## SDウォールコーナー SW-66 仕様変更

配管化粧カバー スリムダクトSDシリーズのウォールコーナー SW-66 を仕様変更いたします。

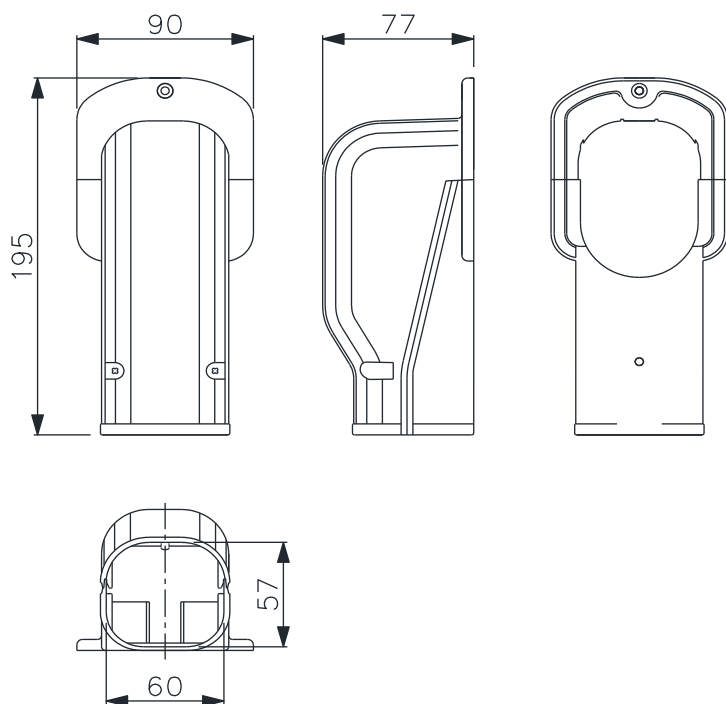
- ・コーキング充てんミゾ付き仕様に変更します。  
コーキングを内側のリブ内に入れることにより、美観が向上します。
